仕様変更のご案内

NRL シリーズ サーキットプロテクタ

NRL シリーズ サーキットプロテクタの表示仕様変更についてご案内いたします。

<例：NRLR2111F>

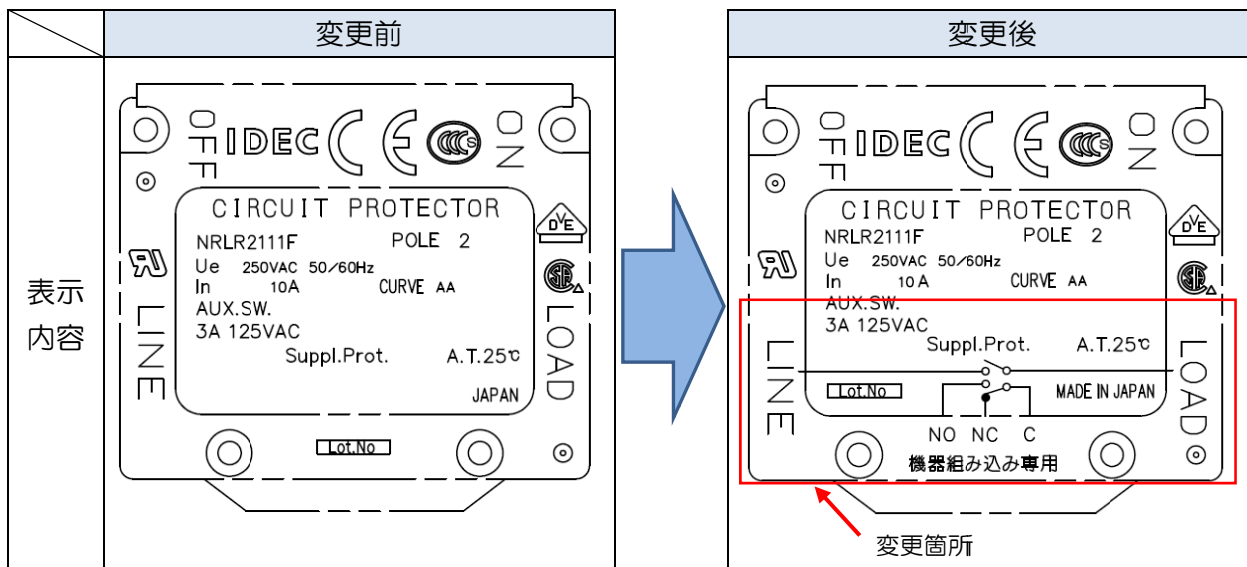
- 補助接点端子表示（NO、NC、C）を本体底部から本体側面に移動するとともに、表示内容を変更します。
- PSE 取得が不要な機種については、「機器組み込み専用」を新たに表示します。

変識別表示

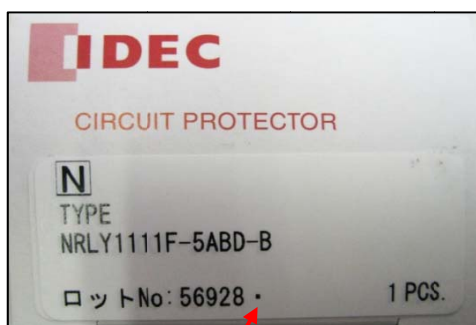
変更後の製品は、個装ケースのロット番号末尾に“・”を表示いたします。
